改善箇所説明図

【基準不適合箇所】

改善措置① 補強部材の取付け 車両前方

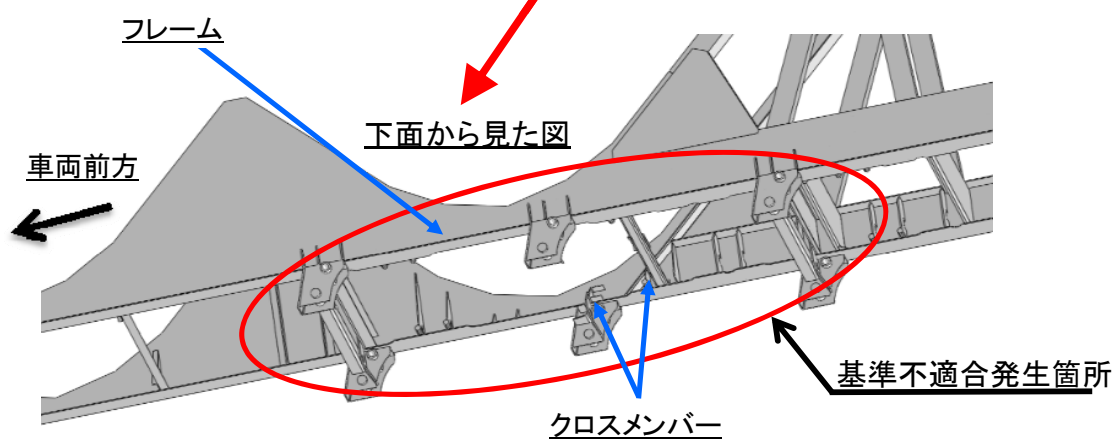
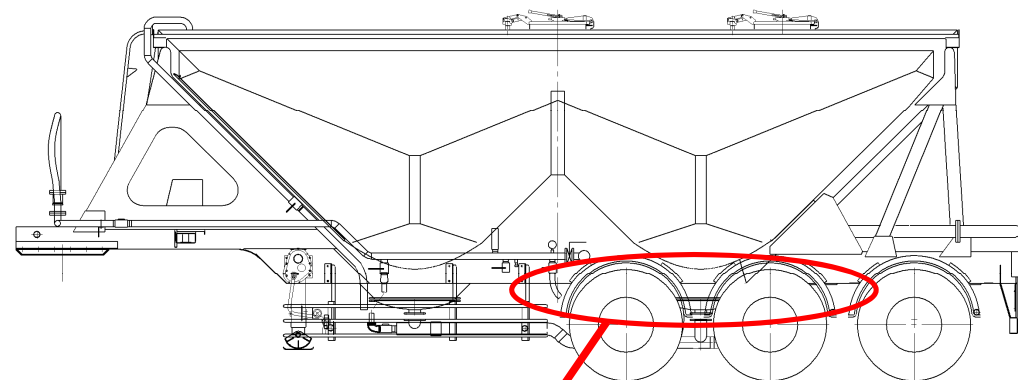
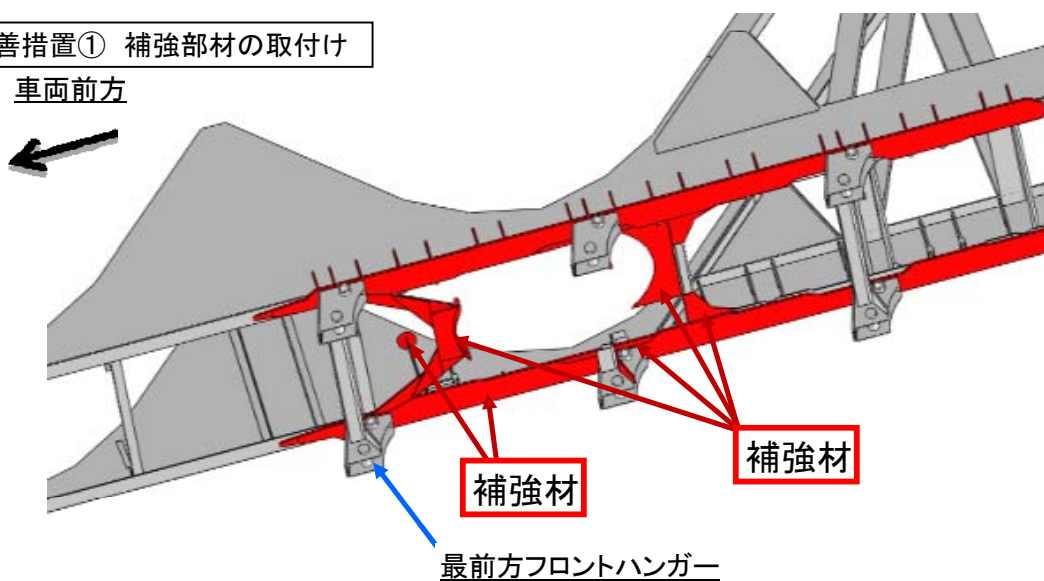
分割可能貨物基準緩和仕様の粉粒体運搬セミトレーラ(3軸車)において、車体(サブフレーム)強度の評価が不適切なため、走行中に発生する応力がサブフレームに集中するものがある。
そのため、そのままの状態で使用を続けると、走行中に発生する繰り返し応力がサブフレームに作用することで亀裂が発生し、車体の堅ろう性を損なうおそれがある。

- ① サブフレームに補強部材を取り付ける。なお、当該サブフレームの亀裂の有無を確認し、亀裂があるものは溶接修理した上で、補強部材を取り付ける。
- ② 重量増加対策として、軽量化部品に交換する。
- ③ 上記①及び②の措置を実施後、管轄する運輸支局等において重量測定を行う等の現車確認手続きを行う。

改善措置② 軽量化部品への交換

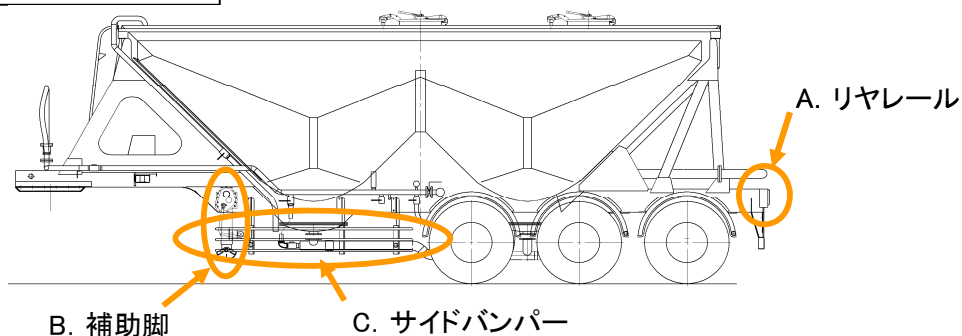
※対象車両毎の交換する軽量化部品は、表1を参照。
